<arkivID><jplD>
PlanID-
12602019000500,
Plannavn-
Snekkevika, Komnr-
4631, FA-L13

**Detaljregulering for Snekkevika- Offentleg ettersyn og høyring
KOMMUNEDIREKTØREN SITT FRAMLEGG TIL VEDTAK:**

Snekkevika, gnr.464, bnr. 41 mfl. Plan-id 4631 2020 007, vist på plankart sist datert 29.05.2022 , med tilhøyrande føresegner datert 29.05.2022.

Planforslag november 21

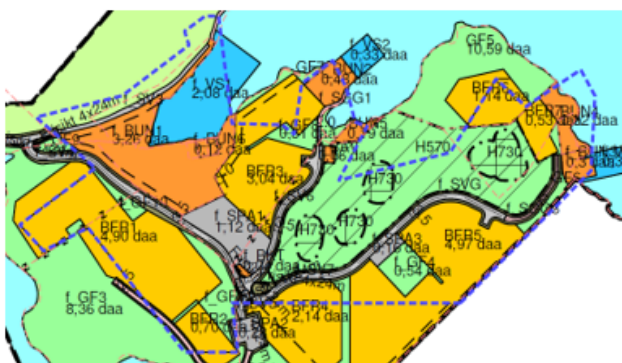
Over ser vi byggegrense mot sjø i KDP stipla i rosa/blått lagt over plankartet for Snekkevika. Forslagsstillar har gjort fleire endringar etter arbeidsmøte (vedlegg 11) med kommunen der m.a. byggegrensa mot sjø var tema:

- Areala avsett til småbåthamn (VS) er redusert
- Hyttetomtane nærast Kjesethtjørna er tatt vekk
- Tilkomstvegen som ligg ved tjørna er omregulert til gangveg SGG4 som skal grusast, samt at vegen er redusert i breidda med 1 meter
- BFR4 er snevra inn mot tjørna
- Grønstruktur mot sjø er regulert inn langs hyttetomtane T8 og T9

Kommunedirektøren vurderer at den føreslåtte utbygginga tek omsyn til strandsona og tilgang til denne mellom anna ved at det er regulert for eit ope naust med tilgang til kai/brygge innerst i Snekkevika og at tilgang til sjø og vassdrag er sikra ved regulerte friområder.

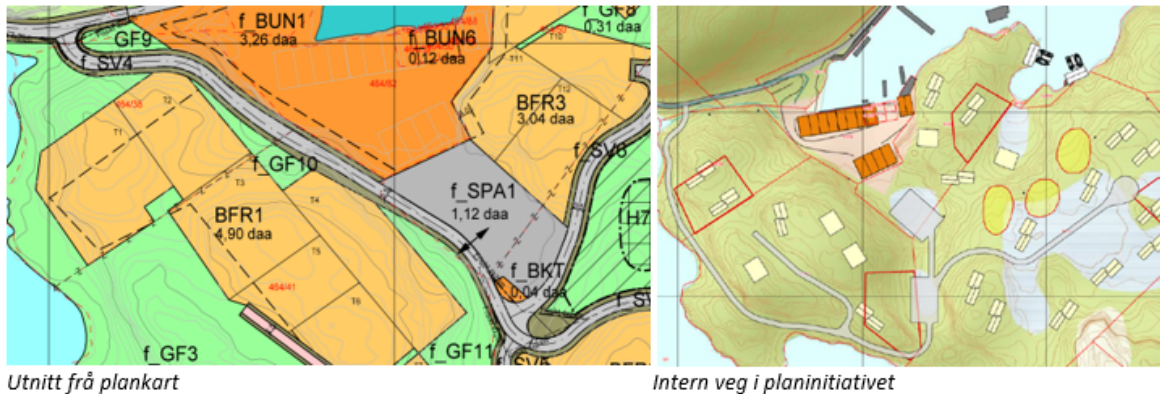
Det er sett av 3 områder i sjø for etablering av småbåtanlegg som totalt regulerer 42 båtplassar (VS1-3). Lokalisering av anlegga er om lag lik som i gjeldande reguleringsplan for området, med det er ei auke av båtplassar på 15 stykk. Samstundes er det ein reduksjon på 6 plassar samanlikna med planforslaget som vart levert i desember. I planskildringa legg ein vekt på at hytteområdet som er sett av i KDP er mykje større enn i planen frå 1985, og at ei auke av båtplassar er å forventa.

Kommunedirektøren stiller seg positiv til eit allmenn tilgjengeleg naust med tilgang til kai og brygge, slik det vert lagt opp til i BUN6 og at areal avsett til småbåthamn er redusert slik at det gjenspeilar regulert antall båtplassar. Talet på hytter er framleis høgt, men forslagsstillar har tatt fleire grep for å dempe den privatiserande effekten utbygginga får på området.

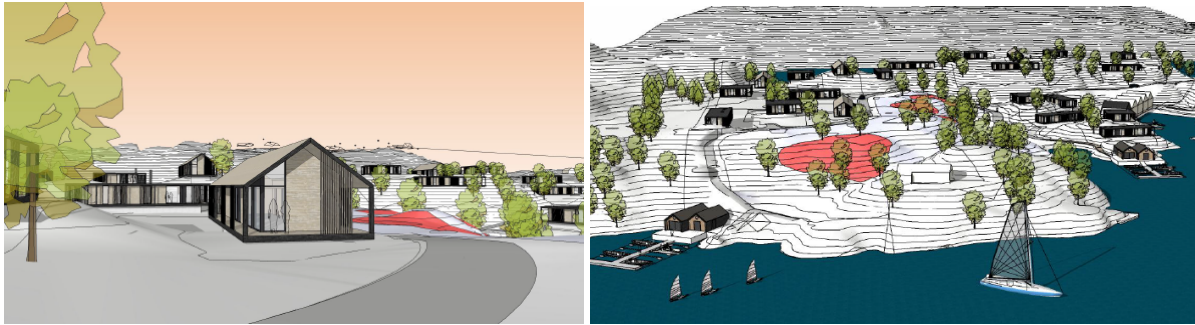
Parkering for eksisterande naust, småbåthamn og hyttene på felt BFR6 og 7 må løysast innanfor formålet BUN1. Situasjonsplan syner forslag til disponering av dette området.
